ESTUDIO DE PLAN DE DEFENSA CONTRA CONTINGENCIAS

Respuestas a Observaciones al Informe Preliminar

**Estudio de Plan de Defensa Contra Contingencias
Respuestas a Observaciones al Informe Preliminar**

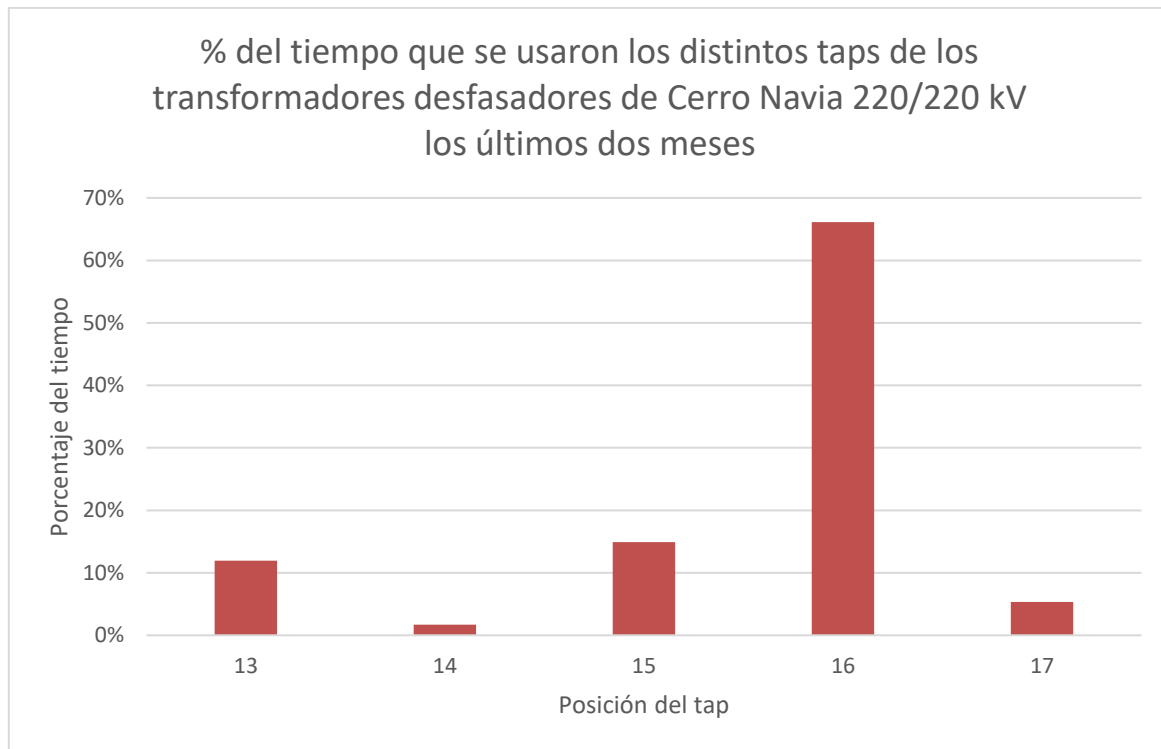
Capítulo 5, Sección 5.2.1 Numeral 6: “Se solicita indicar cuál fue el Tap que se utilizó para los Transformadores Desfasadores 1 y 2 de la S/E Cerro Navia 220/220 kV. En cualquier caso, se recomienda que la definición del umbral de transferencia de la línea Polpaico - Lo Aguirre 2x500 kV que ocasiona sobrecarga en los Transformadores Desfasadores, se realice en base a los datos históricos de movimiento de Taps, utilizando para ello el Tap que genera una mayor transferencia por los Desfasadores, de modo que proporcionalmente minimice la transferencia de la línea Polpaico - El Salto en la condición base. De esta forma se obtendría la condición que más fácilmente sobrecargaría los Transformadores Desfasadores, como criterio conservador.”.

Los taps de los transformadores desfasadores 1 y 2 de la S/E Cerro Navia 220/220 kV que se usaron en los análisis hechos en este estudio, considerando que según su modelamiento en DlgSILENT PF la posición mínima es 1, la máxima es 33 y la neutral es 17, en los escenarios estudiados fue la posición 19 y en un par de casos la posición 20. La posición de tap 19 corresponde a la que fue modelada en las bases de datos DlgSILENT PF oficiales vigentes a la fecha de inicio del estudio, situación que se mantuvo hasta la versión oficial de la base de datos de julio de 2020. Sin perjuicio de lo anterior, una revisión de la posición de los taps en las siguientes versiones oficiales de la base de datos DIGSILENT PF (agosto y septiembre de 2020), demuestra que se produjo un cambio de criterio en la operación de estos. En efecto, el cambio de criterio implicó bajar los taps a la posición

16 la mayor parte del tiempo con el fin de dar más holgura al sistema de 500 kV en paralelo. Más aún, el tap se ha bajado incluso hasta la posición 13 en condiciones de muy alta transferencia por el sistema de 500 kV. Un histograma con los registros de la posición de los taps de los desfases de Cerro Navia el mes de septiembre y la mitad del mes de octubre se muestra en la siguiente Figura.

Considerando lo anterior, no sería apropiado utilizar el criterio más conservador en cuanto a la posición de los taps, (que sería la posición de tap 13 en este caso) para encontrar el umbral de activación del Plan de Defensa, ya que las posiciones de los taps se han bajado solo cuando el flujo por 500 kV está cerca de su límite de transmisión N-1 de 1663 MW. De análisis de flujo de potencia preliminares se tiene que si se considerara un tap de 13 para un flujo mucho menor que el límite de transmisión por el corredor Polpaico-Lo Aguirre 2x500 kV, se tendría que considerar un umbral de activación del Plan de Defensa tan bajo como 550 MW, lo que podría condicionar la operación del esquema bajo circunstancias para la que su actuación no resulte necesaria.

Considerando lo anterior, y la experiencia que hemos recogido en el diseño de este tipo de esquemas, la filosofía del plan de defensa sigue siendo efectiva para evitar el colapso del sistema, siendo solo necesario cambiar el umbral de activación con el fin de evitar que operen las protecciones de sobrecorriente de los transformadores desfases y así prevenir un desmembramiento descontrolado de elementos del sistema y su posterior colapso.
